Quel aménagement privilégier pour les itinéraires piétons et vélos secteur du Wacken ?

Résultats de l'enquête mise en ligne entre le 23 avril et le 5 mai 2023

Quelles remarques souhaitez-vous formuler concernant la passerelle sur l'Aar ?

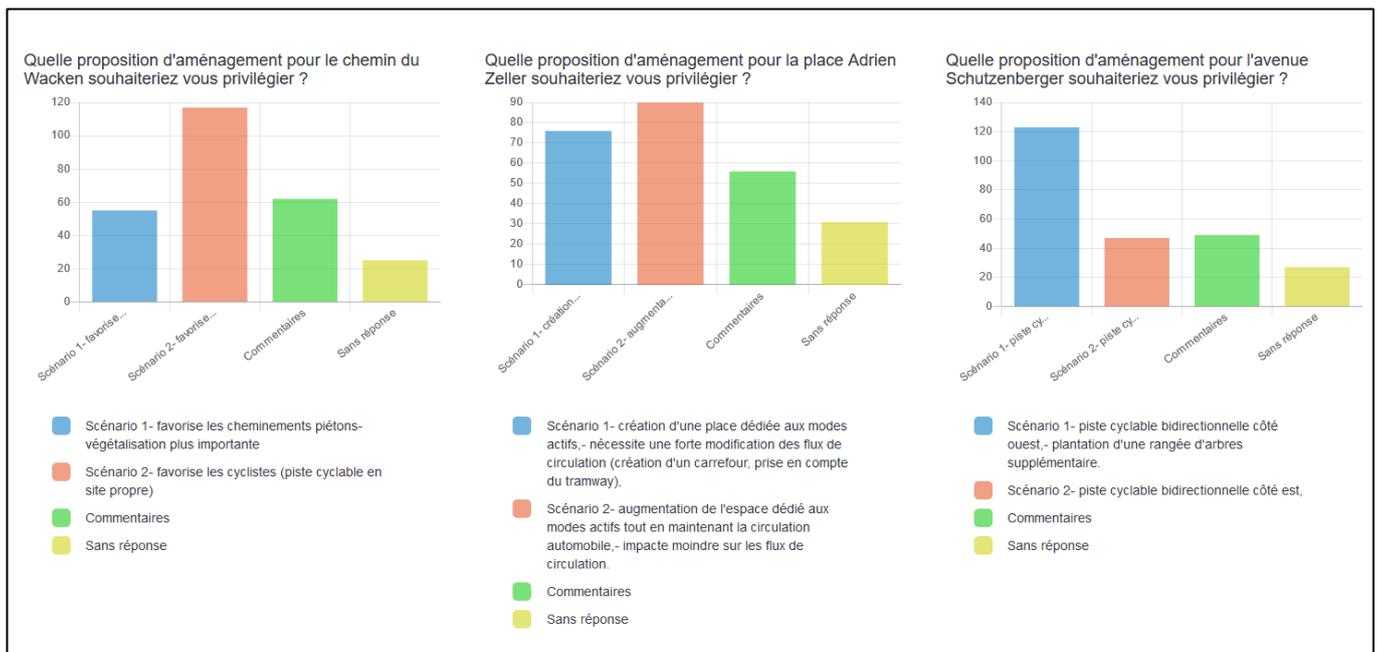
- La notion de vélo « tolérés » n'est pas comprise
- Le « principe » de passerelle est cependant souhaité et attendu
- Offrir un aménagement qui évite les conflits piéton-cycles (partager les flux)
- Prévoir une largeur suffisante pour la cohabitation des 2 usages (minimum 4 m, idéalement 6 m)
- Revêtement non glissant, préférence pour de l'enrobé
